Bestemmingsplan Noordoever fase 1

Beantwoording zienswijzen op ontwerpbestemmingsplan

Versie: maart 2024

Bijlage 3 – Bezonningsstudie

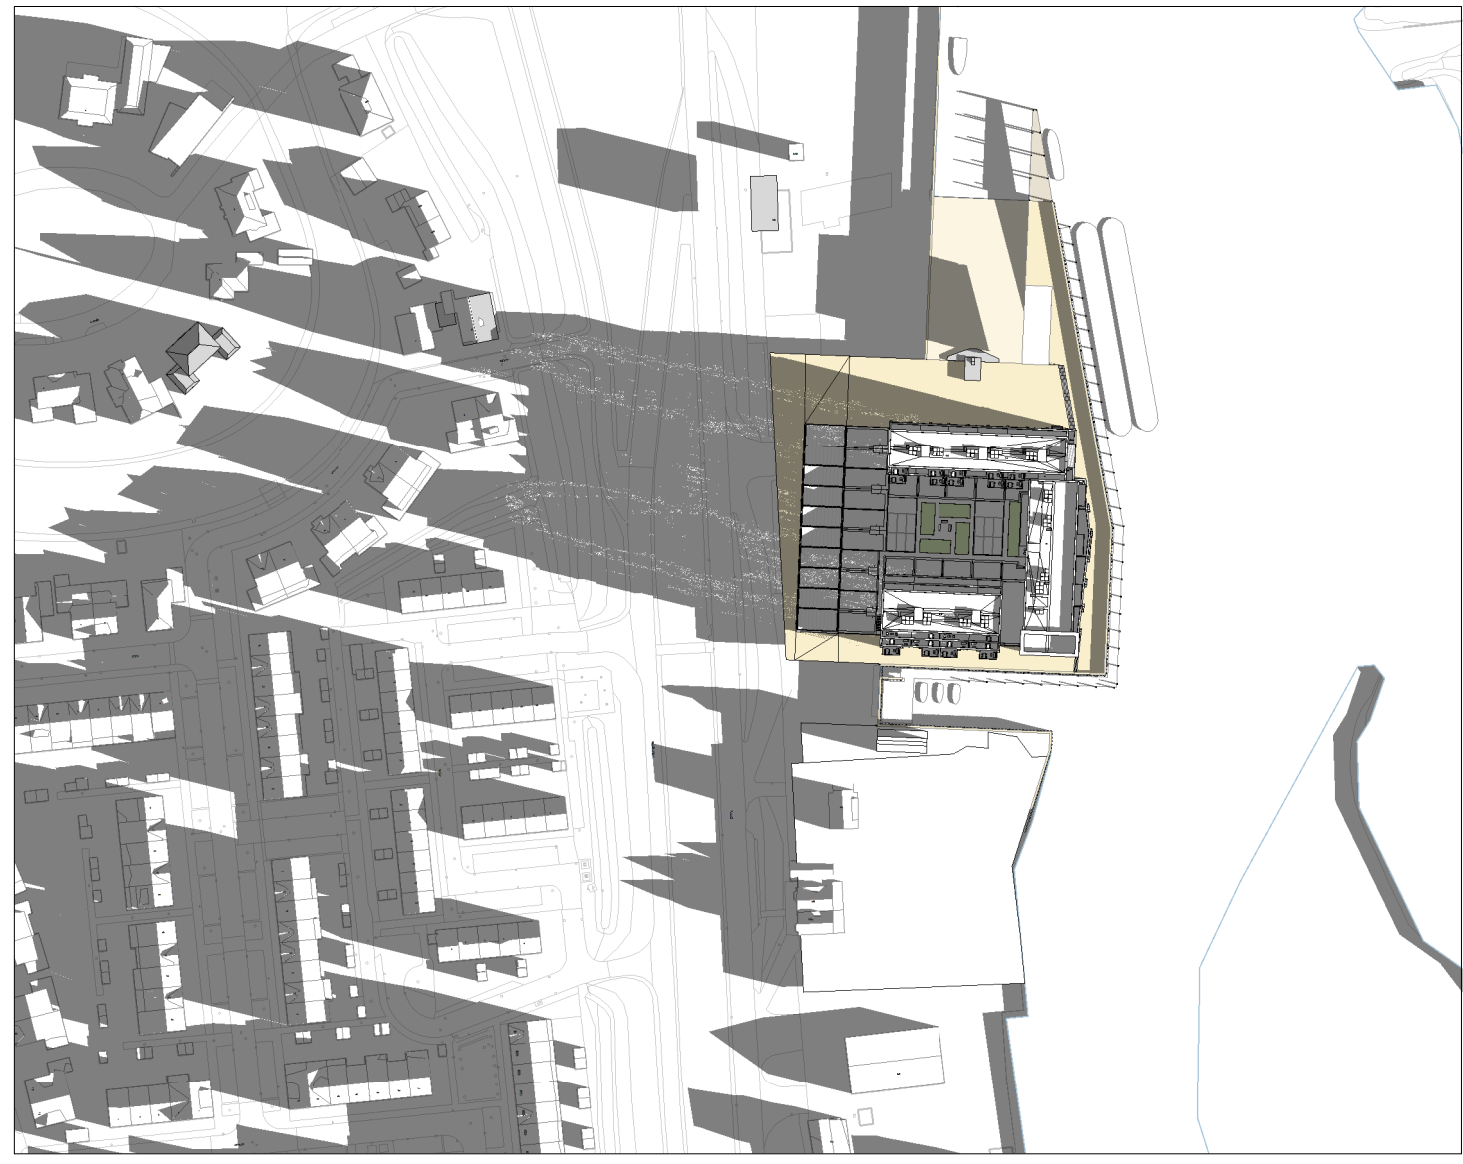
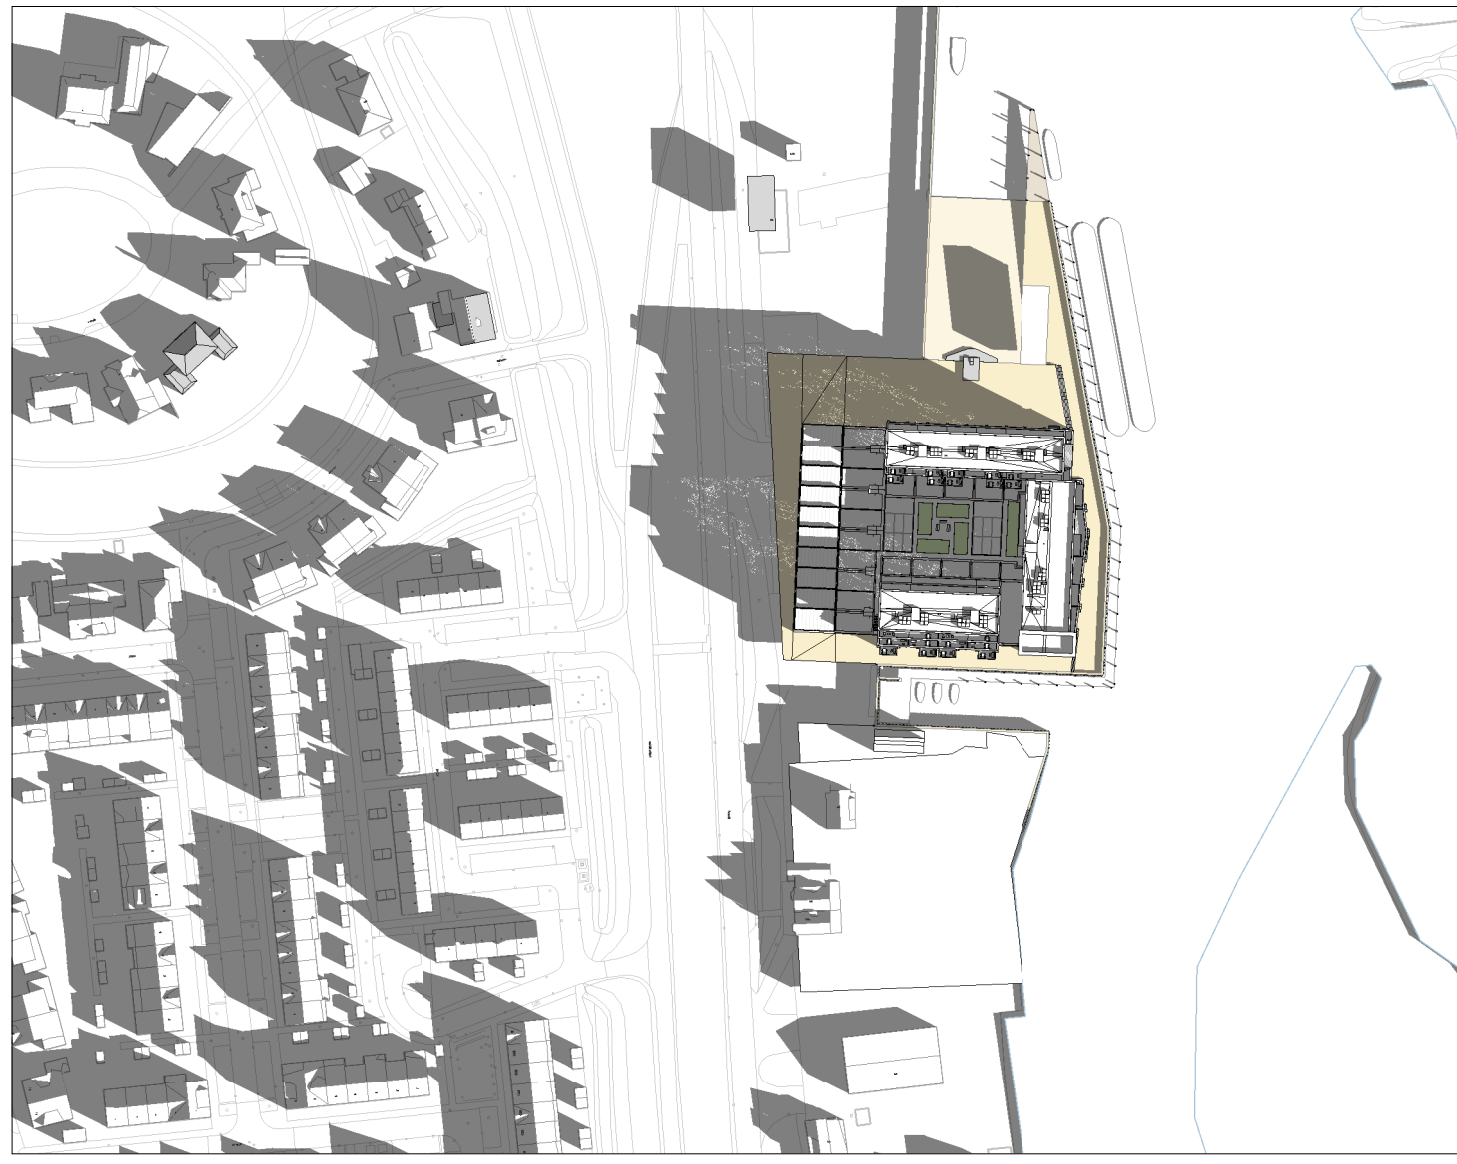
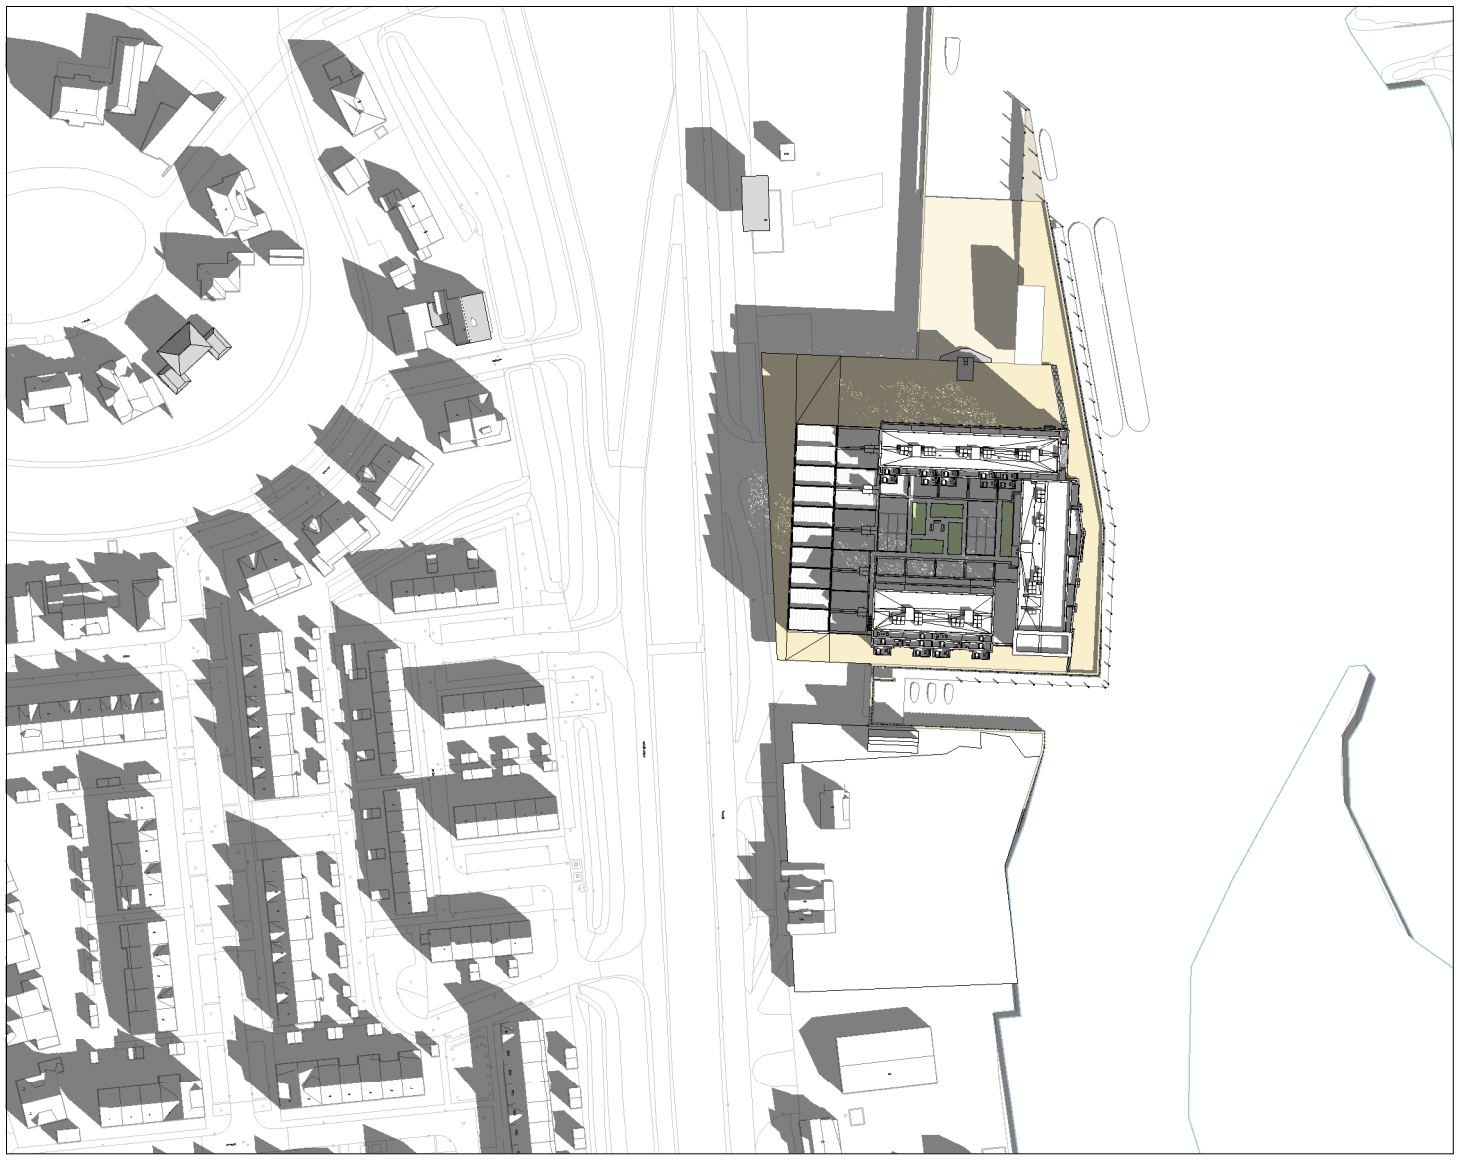
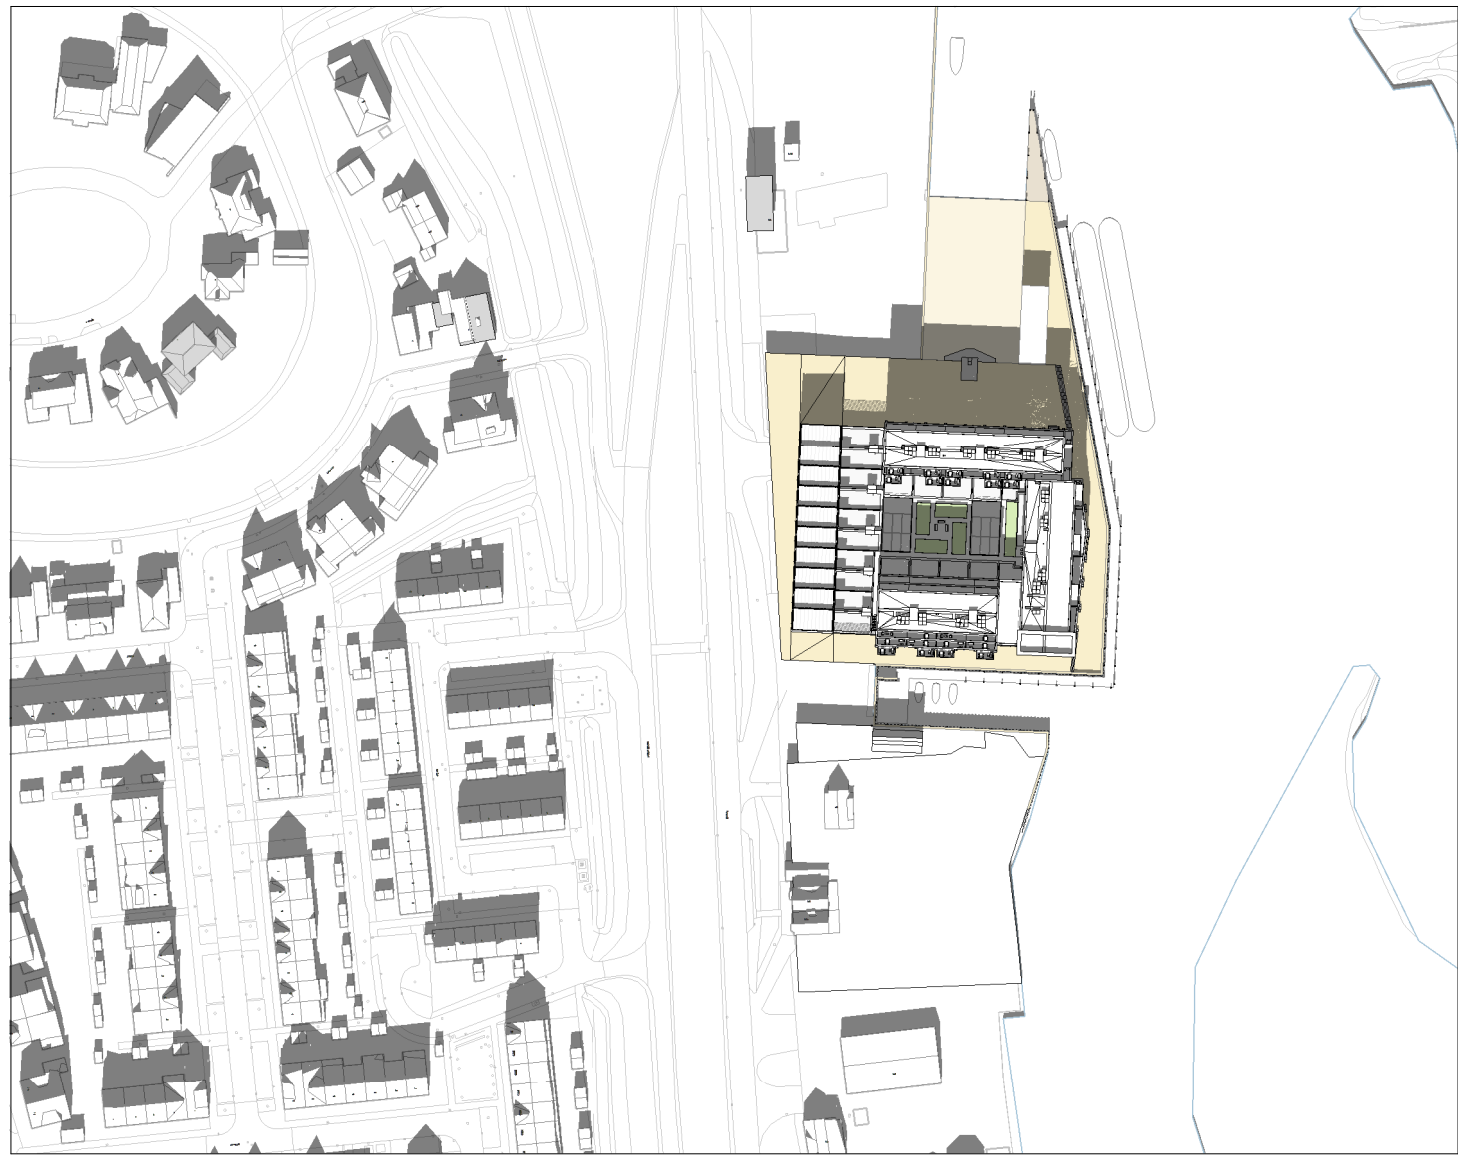
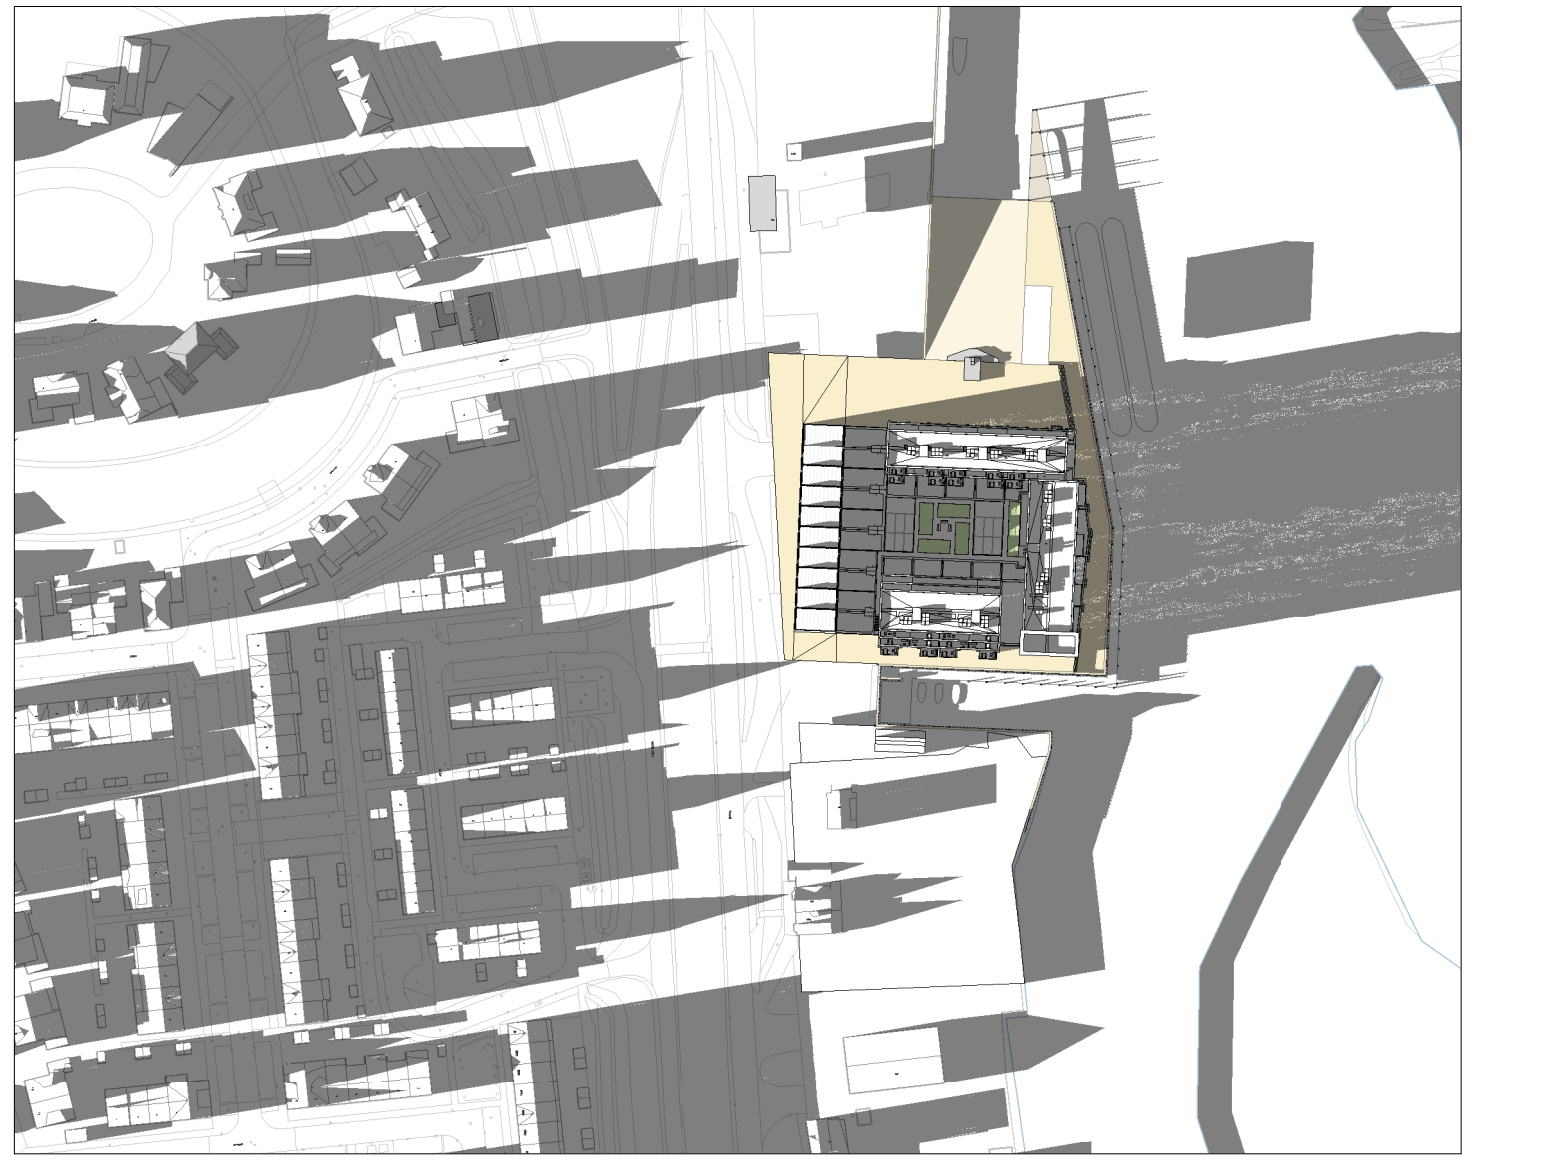
3.1	Indiener zienswijze 3	Toegestane bouwhoogte – De indiener van de zienswijze is ontevreden over de hoogbouw, dat 30 meter boven hun niveau komt te liggen. Ze vrezen voor verlies van licht, schaduwvorming en geluidsoverlast bij de woning vanwege verkeer. De indiener van de zienswijze vindt het onacceptabel dat de bouwhoogte zoveel is toegenomen ten opzichte van het vigerende bestemmingsplan. De impact van de hoogbouw zal een negatieve invloed hebben op de woningwaarde.	Zie ook het antwoord op zienswijze 3.2. In december 2020 is de nota van uitgangspunten Noordoevers in de commissievergadering besproken. Deze nota is op 1 februari 2021 in de raadsvergadering vastgesteld. In de nota van uitgangspunten Noordoevers zijn de uitgangspunten voor de bouwhoogte opgenomen. Het planvoornemen is in lijn met deze nota van uitgangspunten. Voor wat betreft de geluidsoverlast van het verkeer wordt verwezen naar onder meer de reactie op zienswijze 1.12 en het akoestisch onderzoek dat als	De zienswijze leidt niet tot wijzigingen in het bestemmingsplan

bijlage 5 bij de toelichting van het bestemmingsplan is gevoegd en waaruit blijkt dat er gekeken is naar de effecten op de bestaande woningen en er uit het oogpunt van verkeerslawaaï geen sprake is van strijdigheid met de eisen van een goed leefklimaat. Specifiek voor de woning van de indiener van de zienswijze geldt op de begane grond een verschil in geluidsbelasting van 0,1 dB en op de verdieping zorgt reflectie voor een beperkte toename van 0,7 dB (volgens tabel bijlage A3, bijlage 3B, van akoestisch onderzoek). Er is dus geen sprake van een geluidseffect van 1,5 dB of meer (beoordeling conform reconstructie Wgh, zie paragraaf 2.9). Er is naar aanleiding van de zienswijze nog specifiek onderzoek gedaan naar de lichthinder en schaduwvorming voor de woning van de indiener van de zienswijze in de vorm van een bezonningsstudie. Deze onderzoeken zijn als bijlage bij de nota van zienswijzen gevoegd. In de bezonningsstudie is te zien dat in maart (start voorjaar) rond 8 uur de woning gedeeltelijk in de schaduw ligt vanwege de nieuwbouw van de Noordoevers en de rest van de dag is er geen schaduwvorming van de nieuwbouw op de woning. In de juni (start zomer) en september (start herfst) ondervindt de indiener van de zienswijze geen schaduwvorming van de nieuwbouw op de woning. In de winter staat de zon laag onder de dijk, waardoor de dijk bij zonsopkomst de zon nog tegenhoudt. De schaduw van de nieuwbouw valt al voorbij de woning, op het moment dat de zon boven de dijk uitkomt.

Geconcludeerd kan worden dat er weinig effecten zullen optreden ten aanzien van schaduwvorming op de woning van de indiener van de zienswijze. Het woon- en leefklimaat wijzigt niet significant. Overigens als de indiener van de zienswijze meent dat hij/zij aanspraak kan maken op een planschadevergoeding staat buiten dit bestemmingsplan als zodanig. Er is een wettelijke regeling voor planschadevergoeding en een gemeentelijke planschadeverordening die alsdan zal worden gevolgd.
